EU-weiter, offener Architekturwettbewerb

Erweiterung des Bundesrealgymnasium Schloss Wagrain Vöcklabruck

PREISGERICHTSPROTOKOLL

Projekt 10

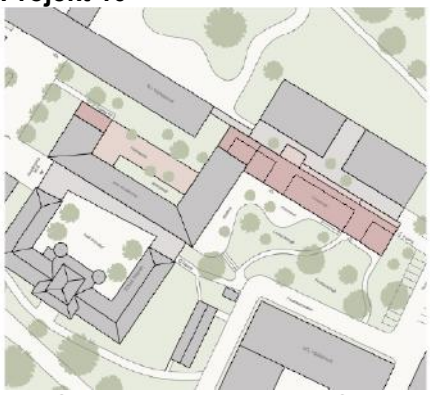
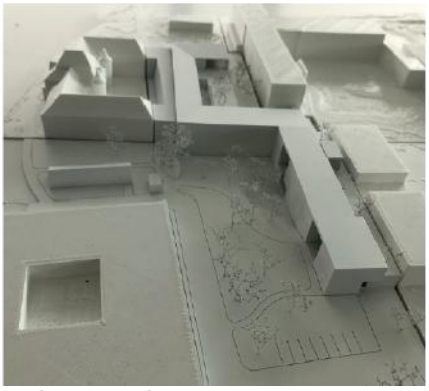
Die Situierung der neuen Schulverwaltung im Norden – Hof zwischen BRG und BG Vöcklabruck sowie Setzung des neuen Ost-West längsgestreckten Riegel – Klassentrakt an den bestehenden Garderobengang wird vom Preisgericht grundsätzlich positiv bewertet. Die aus diesem Konzept heraus bedingten Defizite und funktionellen Mängel ua. die Enge zum BG sowie zu den Biologieklassen, eine fehlende Großzügigkeit an der Anbindung/Übergang zum Bestand und die Anordnung von 2 Klassen am Werkhof im UG - überzeugen das Preisgericht, obwohl die vorgeschlagene Vergrößerung des Werkhofes und das Freihalten der östlichen Freiräume die Erweiterung gelungen ergänzen, nicht wirklich.

Projekt 23

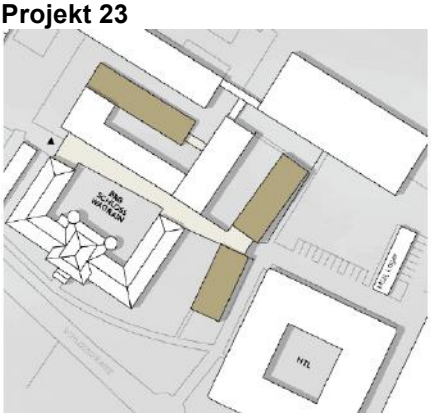
Das Projekt stellt durch den an die Erweiterung aus 2000 angedockten 1-geschossigen Verwaltungstrakt und den Nord-Süd orientierten 2-geschossigen Klassentrakt, der als „geknickter Riegel“ ausformuliert ist, einen gelungenen städtebaulichen Beitrag dar. Die Betonung und Weiterführung der Erschließungsmagistrale sowie die gezeigten Freiraumqualitäten werden ebenso gewürdigt.
Das Heranrücken des Verwaltungstraktes an das benachbarte BG und die dadurch entstehende beengte Hofsituation sowie die Ausrichtung einiger Klassenräume Richtung HTL-Werkstättengebäude wird vom Preisgericht jedoch kritisch gesehen. Die funktionalen Zusammenhänge sind schlüssig und eine wirtschaftliche Realisierung erscheint möglich.

Projekt 30

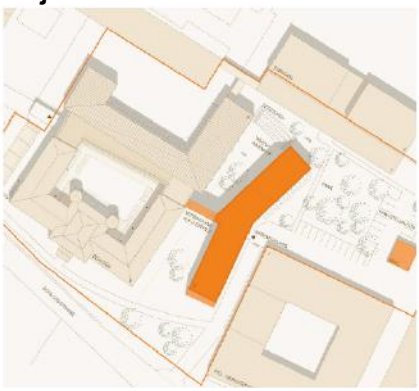
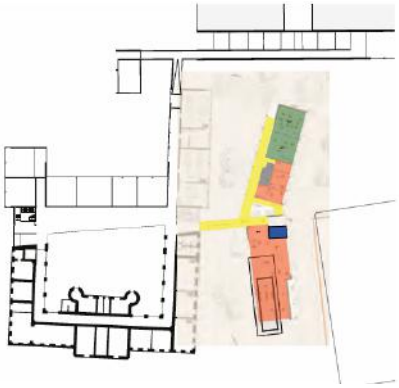
Städtebaulich präsentiert sich das Projekt als Nord-Süd orientierter „geknickter“ und an das östliche Stiegenhaus angebundener teilweise 3-geschossiger Baukörper. Die architektonische Formensprache des Bauköpers sowie die Anordnung der Funktionen und die sich ergebenden funktionalen Zusammenhänge werden vom Preisgericht positiv gewürdigt. Die Situierung von Klassenräumen im Untergeschoß wird jedoch sehr kritisch gesehen. Von einer Realisierung im geforderten Kostenrahmen kann, auf Basis der dargestellten Parameter, ausgegangen werden.

Projekt 51

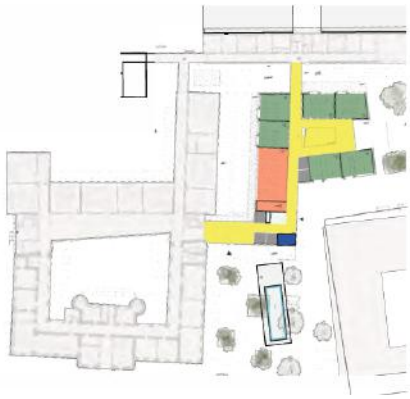
Der solitäre Baukörper, der beim östlichen Stiegenhaus über ein neues Foyer und an die Erschließung des Garderobentraktes des Turnsäle angeschlossen ist, ergänzt städtebaulich den vorhandenen Bestand. Die architektonische Formensprache und die dargestellte Ausformulierung des Baukörpers wirkt jedoch nicht in allen Bereichen stringent. Die interne Wegeführung wird positiv jedoch die Situierung der Funktionen des Verwaltungsbereiches kritisch gesehen. Ökologische und ökonomische Kriterien sind bei diesem Beitrag ebenfalls positiv zu bewerten.

Projekt 2 - 3. Rang

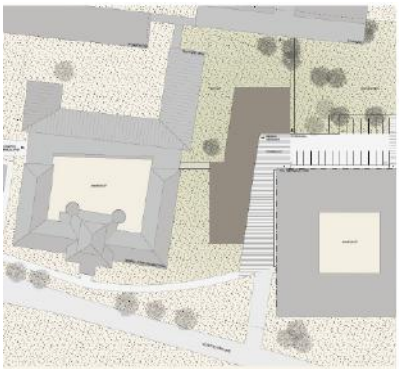
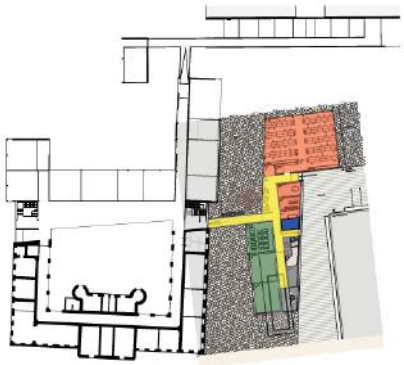
Der kompakte zweigeschossige Wettbewerbsbeitrag überzeugt mit dem reduzierten Baukörper mit geringer Grundfläche und sehr geschickter innerer Organisation.
Mit der Nord-Süd-Ausrichtung liegt der Neubau zwischen dem Schloss Wagrain und der Werkstätte/HTL und wird in beiden Geschossen an das östliche Stiegenhaus an der Magistrale angebunden. Vom Bestand wird ausreichend Abstand eingehalten, um nicht in Konkurrenz zum Schloss zu treten. Durch geringe Maßnahmen wird der Werkhof im Norden geöffnet und an den östlichen Freiraum angeschlossen.
Im Erdgeschoss befinden sich Verwaltung und 3 Klassen und im Obergeschoss in springender Anordnung die restlichen 8 Unterrichtsräume. Trotz geringem Flächenverbrauch gelingt es dem Verfasser differenzierte Erschließungsbereiche der Unterrichtsräume zu konzipieren.
Die Entscheidung die Magistrale des Bestands nicht im Neubau in entsprechender Bedeutung fortzuführen, wird im Preisgericht kontroversiell diskutiert und unterschiedlich aufgefasst. In jedem Fall scheint die neue, verglaste, gangartige Verbindung an den Bestand als für die zu erwartenden Personenanzahl als zu sparsam dimensioniert und nicht geeignet die ca 200 SchülerInnen im Gebäude zu verteilen.

Die sehr effiziente Organisation der Verwaltung stößt nicht nur auf Unterstützung und wäre im Bereich des Trafos in der vorgeschlagenen Version nicht realisierbar, da verschiedene Rahmenbedingungen (nordseitige Tür) nicht berücksichtigt wurden. Die abweisende Ausformulierung der erdgeschossigen Fassaden speziell der Ost- und Südfassade wird hinterfragt.
Alles in allem ein Projekt das städtebaulich sehr überzeugt, aber funktional und gestalterisch Unschlüssigkeiten beinhaltet.

Projekt 14 - 1. Rang

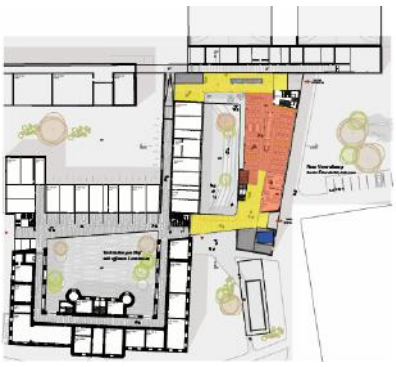
Das Projekt zeigt sich als schlüssige Vervollständigung und Ergänzung der Hofstruktur, und fügt im Nord-Osten der Bestandsschule einen weiteren Hof hinzu, der um den bestehenden Werkhof entwickelt wird. Es ergibt sich so eine einfache wie funktionale Aufwertung der gesamten Erschließungsstruktur.
Durch die eingeführte Abschrägung wird sowohl die Anknüpfung an den Turnsaaltrakt, als auch der Abstand zum Werkstättengebäude der HTL formuliert. Die damit entstehenden Freiflächen südlich und östlich des Projekts sind zusammenhängend und großzügig und versprechen eine gute Nutzbarkeit durch die SchülerInnen.

Das Schloss wird durch die Erweiterung weder beeinträchtigt noch konkurriert. Durch das Projekt erweitert sich sogar noch die Freistellung des historischen Gebäudes.
Die den Schlosshof seit dem Zubau aus dem Jahr 2000 flankierende Magistrale, die sowohl von Osten als auch Westen als wichtige Hauptzugänge dienen, wird in ihrer Funktion erkannt und großzügig in beiden Geschossen nach Osten verlängert und weitergedacht. Dadurch bildet sich ein neuer Eingang in das Schulgebäude, der in Ausbildung und Größe angemessen ist. Unmittelbar daran im Erdgeschoss angebunden, befinden sich die Verwaltung und auch die Arbeitsplätze der LehrerInnen, wodurch zum einen eine gute Auffindbarkeit, aber auch eine schnelle Erreichbarkeit aller Schulbereiche durch die Lehrkräfte gegeben ist. Die beidseitige Belichtung und vorgeschlagene Zonierung gefällt.
Das gesamte Obergeschoss des Zubaus nimmt 11 Stammklassen auf, die zum Teil nach Osten orientiert in den Grünraum blicken, zum anderen Teil nach Norden zu den Turnhallen. Die Erschließungsflächen zum Innenhof versprechen durch Aufweitungen und Zonierungen gute Aufenthaltsqualitäten. Die vertikale Durchlässigkeit und das Anbieten jeweils mehrerer Wegmöglichkeiten beeindrucken das Preisgericht. Trotzdem kann die Bestandsstiege mit dem Aufzug erhalten bleiben.

Die Orientierbarkeit in der Erweiterung ist über Blickbezüge über den Hof sehr gut gegeben, an der Nordseite an den Turnsaalgang gelehnt ergeben sich breite Gangzonen mit hoher Aufenthaltsqualität.
Empfehlung des Preisgerichts: Die Orientierung der Klassen im Obergeschoss zu den Turnhallen erfordert eine qualitätsvolle Gestaltung und Aufwertung des Zwischenbereichs, eventuell auch mit der Möglichkeit, diese Flächen auf dem Garderobentrakt als Freiflächen vor den Klassen nutzbar zu machen. Eine zusätzliche Belichtung der Klassenräume über Oberlichten von der Gangzone oder über Dachöffnungen soll geprüft werden.
Auf die Gestaltung des neuen Innenhofs, zu dem aus dem Bestand die Werkräume im UG, Sonderunterrichtsräume im EG und Stammklassen im OG orientiert sind, ist besonderer Wert zu legen. Die angedachte transparente Ausbildung der verlängerten Magistrale soll weiter konkretisiert werden und scheint in der Ablesbarkeit wesentlich.

An der Nordseite des Innenhofs im Erdgeschoss soll die Positionierung eines Haustechnikbereichs sowie der Nebenraumzonen überdacht werden, da dieser Bereich ohne weiteres höherwertige Nutzungen aufnehmen kann.
Der Vorschlag des Projekts, die Neben- und Lagerräume im Süd-Osten neu zu positionieren und zu verschieben wird vom Preisgericht für die Großzügigkeit der Freiflächen als richtig empfunden und in der Umsetzung auch explizit empfohlen. Die genaue Platzierung ist im Rahmen der weiteren Planung zugunsten der Großzügigkeit der Freiflächen zu optimieren.

Projekt 19 – Anerkennung

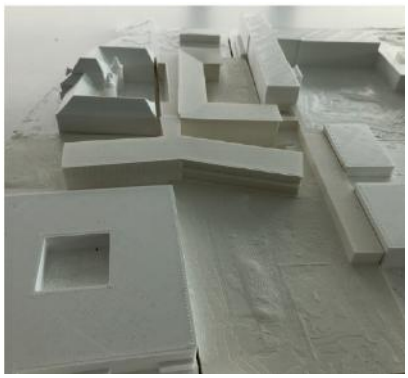
Der zweigeschossige Nord-Süd orientierte, langgestreckte Baukörper wird über eine neue zentrale Stiegenanlage an die bestehende Haupterschließungsachse im BRG angebunden. Das Bestands-stiegenhaus im Osten wird abgebrochen. Der Baukörper zeigt eine klare funktionale Gliederung - im Erdgeschoß die Verwaltung mit der Administration, im Obergeschoß 8 Klassen wobei im Erdgeschoß noch 3 Klassen zusätzlich untergebracht sind.

Die zentrale Anbindung des Neubaus wird gewürdigt. Es entsteht eine neue großzügige, zweigeschossige Erschließungszone mit Aufenthaltsqualität und eine übersichtliche Anbindung an die neu geschaffenen Nutzungsbereiche.
Kritisch wird gesehen, dass nun alle Klassen im Obergeschoss des Neubaus und des Bestandes über gesamt nur zwei Stiegenhäuser erfolgt und somit funktional nicht optimal ist. Die Orientierung der Klassen reagiert auf die Außenbezüge und die entstehenden neuen Grünräume.
Die Ausformulierung der Fassade in Zusammenhang mit den Fluchtbalkonen und den erforderlichen Fluchtstiegen ist nicht zufriedenstellend. Der Südtrakt des Baukörpers wird in seiner Distanz zu den Werkstätten kritisch gesehen und wirkt im Bezug zum Schloss zu dominant.
Die Typologie des Projektes stellt einen positiven Beitrag für die Aufgabenstellung dar.

Projekt 22 – Anerkennung

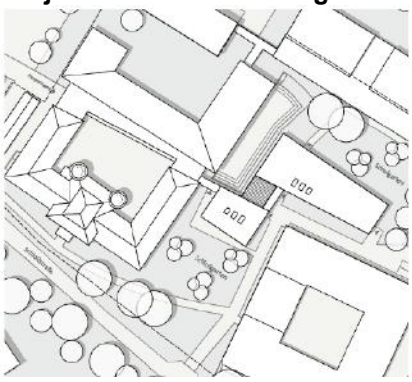
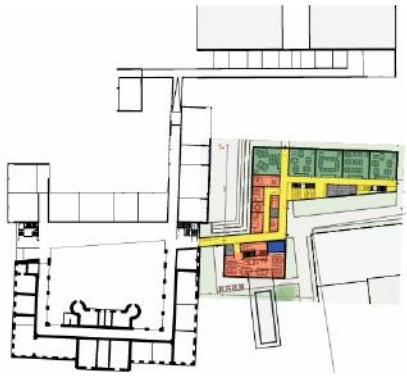
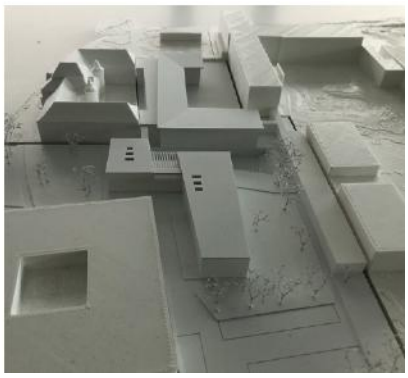
Der zweigeschossige Baukörper sitzt S-förmig, wie ein Puzzlestück eingefügt, zwischen Schloss, den HTL-Werkstätten und dem Turnhallentrakt am Bauplatz und wird mit einem zweigeschossigen Verbindungsgang an das östliche Stiegenhaus des Bestandes angebunden.
Die Funktionen sind klar ablesbar mit der Verwaltung im südlichen Trakt, die sich über eine interne Treppe verbunden über zwei Geschosse erstreckt und den 11 Klassen, die im nördlichen Baukörper zum Turnsaaltrakt hin orientiert im Erdgeschoss und im Obergeschoss Platz finden.
Eine Sitztreppe bietet Aufenthaltsqualität in den aufgeweiteten Zugangsbereichen zu den Klassen.
Die Administration im EG ist durch den Erschließungszone vom Lehrerbereich getrennt und zum bestehenden Werkhof im Westen orientiert.
Die direkte Anbindung an das BRG über die zentrale bestehende Erschließungsachse wird positiv gesehen, aber in seiner Ausformulierung hinsichtlich einer Großzügigkeit und der erforderlichen Dimensionierung für die zu erwartende Frequenz in diesem Bereich kritisch gesehen.

Die Hauptverbindungsgänge erscheinen zu eng und zeigen wenig Aufenthaltsqualität. Durch die Integration der Direktion und Administration im Zugangsbereich zu den Klassen im Erdgeschoss entsteht eine Engstelle.
Die klare Struktur der Funktionen Klassen, Verwaltung und Administration sowie die zentrale Lage der Direktion und die Orientierung der Klassen zum neu entstandenen Grünraum Richtung Turnsaaltrakt werden gewürdigt . Die mögliche direkte, fußläufige Anbindung des BRG und des Neubaus an die HTL wird ebenfalls positiv gesehen.
Ein Projekt, das großzügige Grünflächen anbietet und sich in den Bestand gut einfügt

Projekt 31 – Anerkennung

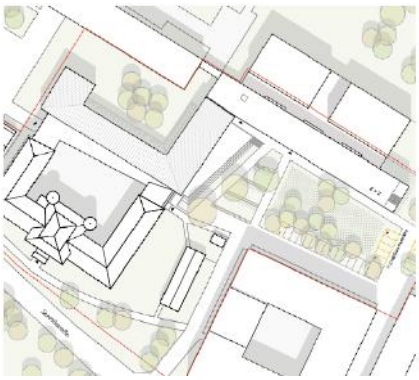
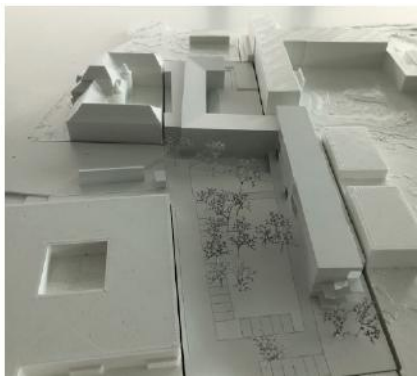
Zur Erhaltung des parkähnlichen Freiraums wir der dreigeschossige Baukörper an der Nordseite des Wettbewerbsareals entlang der bestehenden Sporthalle platziert. Das neue großzügige Stiegenhaus verbindet Bestand und Neubau in allen drei Geschossen und kann durch seine Klarheit der Erschließung überzeugen. Die angesprochene Klarheit lässt sich auch in der Organisation der Grundrisse wiederfinden. Nachvollziehbar sind im Erdgeschoss die Verwaltung mit unabhängiger Erschließungszone untergebracht. Die Unterrichtsräume sind auf zwei Geschosse mit eingeschobenen Pausenflächen und Lufträumen verteilt.
Die ausgedehnte Längsausrichtung des einhüftigen Baukörpers mit den großen Lufträumen führt zu langen Wegen für LehrerInnen und SchülerInnen, was besonders für die Verwaltung als nachteilig empfunden wird. Der Baukörper mit der über die Südfassade enormen Längsausdehnung erscheint undifferenziert im Bereich des Anschlusses an den Bestand und wirft in der Ausformulierung einige Fragen auf.

Insgesamt ein wertvoller Beitrag für die Diskussion des Preisgerichts.

Projekt 37 - 2. Rang

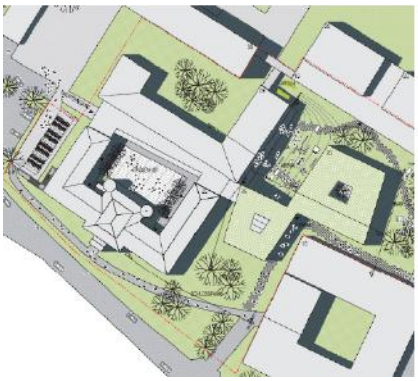
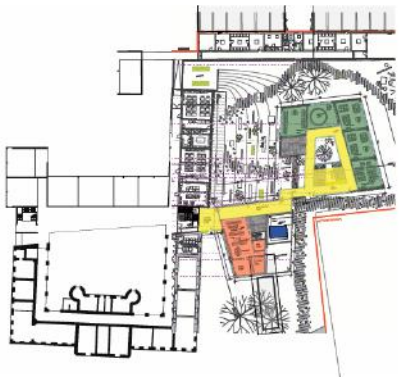
Das Projekt besetzt mit zwei unterschiedlich großen Baukörpern mit polygonalem Zuschnitt die Freibereiche östlich des Bestands und versucht diese über eine Verlängerung, die richtigerweise als wichtig erkannten Magistrale, zu erschließen. Das Projekt kann dieses Versprechen nur zum Teil erfüllen, die neue Zugangssituation erscheint in der Ausrichtung zur bestehenden Magistrale nicht ganz nachvollziehbar versetzt, für den neuen Zugang wie auch das Verbindungselement zwischen den beiden Baukörpern würde man sich etwas mehr Großzügigkeit wünschen.
Der Abstand zum Werkstättengebäude der HTL im Bereich des neuen Eingangs wird kritisch gesehen, das Konzept des vorgehängten Screens kann nicht überall überzeugen, insbesondere die prominent platzierten Nebenfunktionen beim Eingang.
Der Umgang mit dem historischen Bestand ist respektvoll, die Weitung und Anschrägung zu den vorhandenen Gebäuden ist gut nachvollziehbar.

Im südlichen Bereich schlägt das Projekt über zwei Geschosse und mit einer internen Treppe verbunden den Verwaltungs- und LehrerInnentrakt vor, was sehr positiv aufgenommen wurde.

Der Klassentrakt nördlich, ebenfalls über zwei Geschosse, erhält ein kleines Atrium sowie eine Verbindung mittels Sitzstufen, was durch die möglichen Blickbeziehungen eine gute innenräumliche Qualität und spannende Nutzungsszenarien verspricht. Die Sitzstufen werden im Erdgeschoss außenliegend auch weiter nach unten geführt, zur Anbindung des bestehenden Werkhofs und für die Nutzung als Pausenaufenthaltsbereich. Dadurch erfährt der Hof jedenfalls eine Aufwertung, eine weit gezogene Anböschung zwischen Turnsaal und Erweiterungsgebäude erlaubt auch die Verbindung zu den Freibereichen.
Das Projekt beschreibt recht ambitioniert die konstruktive Durchbildung und Materialisierung der Fassade als Stahlbetonskelett mit Fassadenbauteilen in Holz.
